ZZP.2380.104.2024

WYJAŚNIENIA I ZMIANY TREŚCI SWZ

Dotyczy: postępowania o udzielenie zamówienia publicznego prowadzonego pn.: **Remont pomieszczeń przeznaczonych dla Kompanii Prewencji Policji wraz z dwoma kłatkami schodowymi w budynku KMP w Koninie, a także remont miejsc postojowych dla pojazdów służbowych tej Kompanii**

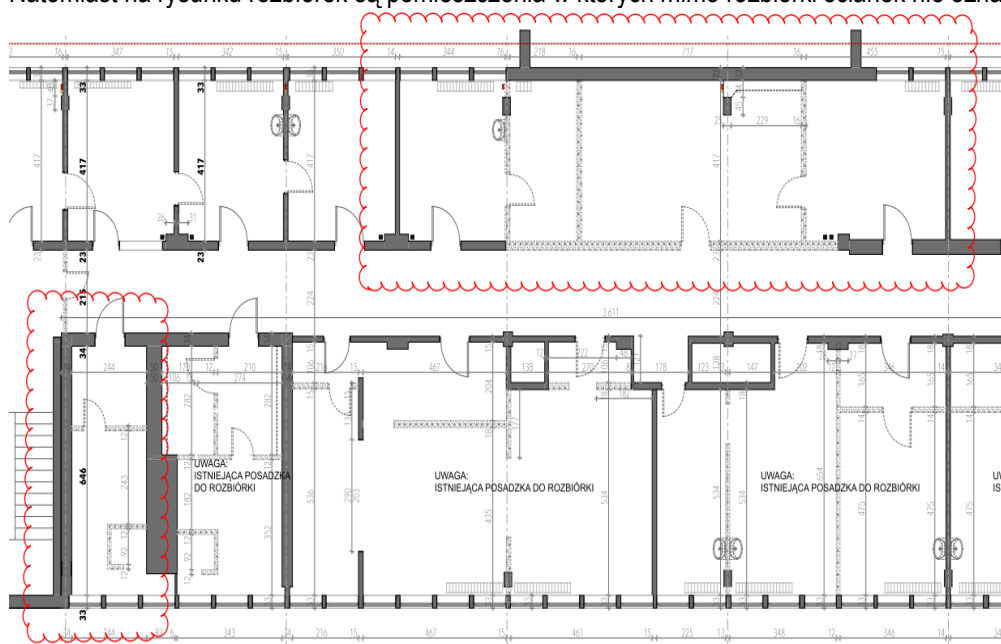
W STWiOR wskazano następujące parametry sufitu:

2.2. Materiały potrzebne do wykonania robót

Sufity podwieszane:

— sufit podwieszany z płyta g-k

Proszę o wyjaśnienie rozbieżności, ponieważ w dokumentacji wskazuje się sufity modułowe z wypełnieniem płytami z włókien mineralnych, a STWiOR płytę GK?

Do wyceny należy przyjąć sufity z wypełnieniem płytami z włókien mineralnych.

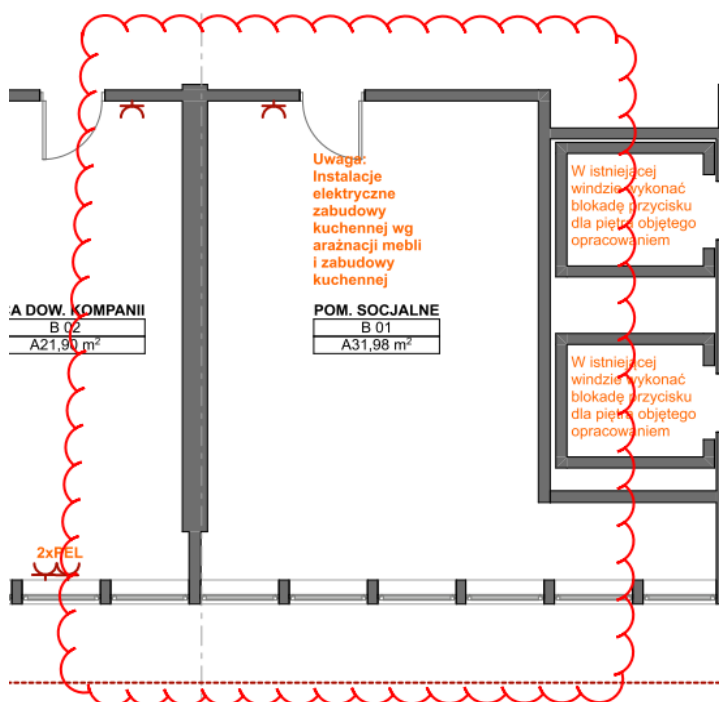
Proszę o potwierdzenie, że wyposażenie węzłów sanitarnych w podajniki papieru, szczotki, uchwyty, haczyki itp. – nie są objęte przedmiotem zamówienia.

Zamawiający potwierdza, że sanitariaty muszą być wyposażone w podajniki papieru, szczotki, uchwyty i haczyki. Podajniki papieru toaletowego i szczotki do toalet mogą stanowić łącznie wyposażenie wg poniższej grafiki:

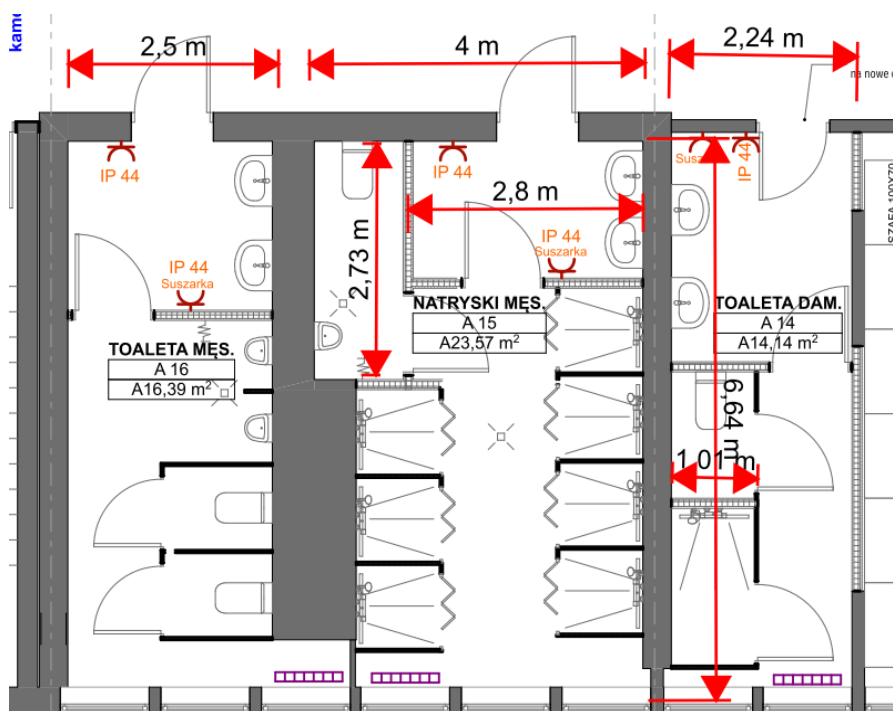
Poniżej wskazujemy orientacyjną ilość płytek na ścianach z uwagi na brak dostępu do zwymiarowanej dokumentacji:

Z rysunku wynikają następujące ilości okładzin:

Pom. A16 = $[2,50*4+6,64*2]*2,95 = 68,67\text{m}^2$
 Pom. A15 = $[4,00*2+6,64*2+2,80*2+2,73*2+1,20*2]*2,95=102,48\text{m}^2$
 Pom. A14 = $[2,24*4+6,64*2+1,00*2]*2,95=71,26$
 Razem ok. = 242,41 m² minus 11 *2,00 (drzwi) = 220,41 m².

Pytanie: w pomocniczym przedmiarze została **rażąco zaniżona** ilość płytek w odniesieniu do udostępnionej dokumentacji – proszę o wyjaśnienie czy okładziny z płytek należy wykonać wg powyżej załączonego rysunku w ilościach wynikających ze wskazanych wyliczeń czy przyjęć przedmiar = 100,665 m²?

Do wyceny należy przyjąć ilości wynikające z obmiarów dokonanych na rysunku 01 ROZBIÓRKI.
